Mission régionale d'autorité environnementale

**Avis délibéré sur le
projet de parc éolien de La Marette
porté par la SAS Ferme éolienne de La Marette (Energie Team)
sur la commune de Bellevigne-en-Layon (49)**

n° PDL 003724 / A P

Plan d'implantation et description de l'installation - Source : Résumé non technique

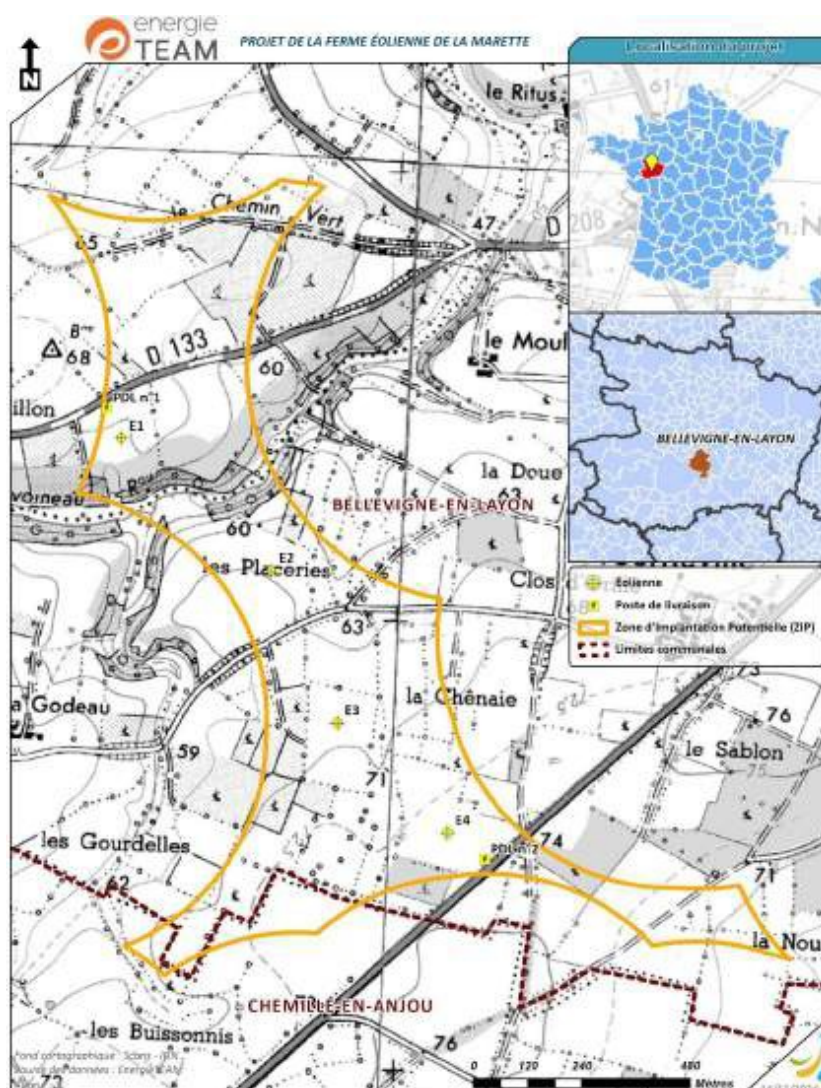
L'éolienne E1, la plus proche des habitations, est positionnée au plus près à 588,2 m d'une habitation à l'ouest au niveau du lieu-dit Les Brosses.

Les extrémités des pales de l'ensemble des éoliennes seront situées à moins de 100 m (trois d'entre elles, se situent entre 72 et 75 m) de la cime de la végétation la plus proche. Ainsi, l'éolienne E1 est située à proximité des haies bordant le ruisseau du Javoineau, présentant un complexe d'habitats écologiques autour de la vallée du Javoineau et reconnues à enjeux forts, et le mât de l'éolienne E2 à une centaine de mètres de la mare identifiée à enjeux forts. Il est à noter que l'on trouve de l'activité pour certaines espèces jusqu'à 200 m des haies (voire plus pour la Noctule commune) justifiant les recommandations d'Eurobats⁴ d'une distance minimale de 200 m en bout de pales par rapport aux haies afin de limiter la mortalité des parcs éoliens sur l'avifaune et les chiroptères. Pour le projet, les distances n'apparaissent pas suffisantes au regard des études scientifiques⁵, que ce soit pour le risque de mortalité ou la perte d'habitat.

- ***le niveau des risques de mortalité par collision et de perte d'habitat pour l'avifaune à fort enjeu de conservation et pour les chiroptères au regard du comportement des espèces d'oiseaux les plus sensibles à l'éolien et de la proximité notamment de l'éolienne E1 avec les haies bordant le Javoineau ;***
